Bescheid

**über die Verlängerung der Geltungsdauer der
allgemeinen Bauartgenehmigung
vom 14. August 2020**

**Nummer:
Z-19.14-1563**

**Bauart zum Errichten der Brandschutzverglasung "JANSEN VISS FIRE G90"
der Feuerwiderstandsklasse G 90 nach DIN 4102-13**

Anlage Ä/V 1

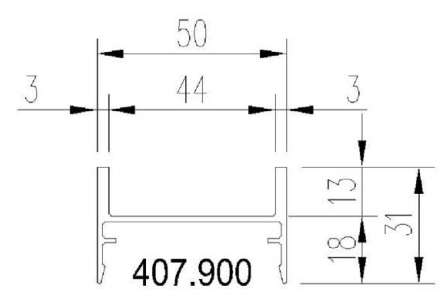
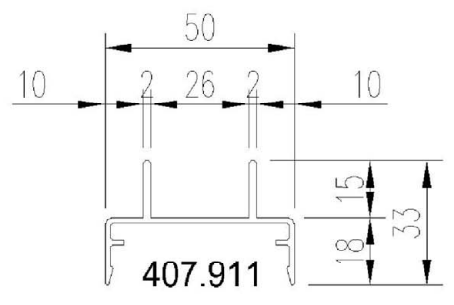
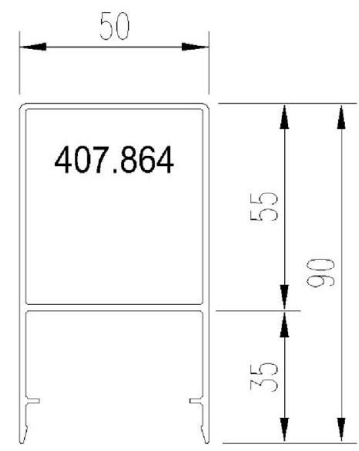
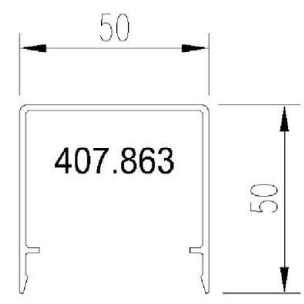
9. Folgende Anlagen der allgemeinen Bauartgenehmigung werden durch Anlagen dieses Bescheids ersetzt:

- Anlage 16 durch Anlage Ä/V 1,
- Anlage 17 durch Anlage Ä/V 2 und
- Anlage 23 durch Anlage Ä/V 3.
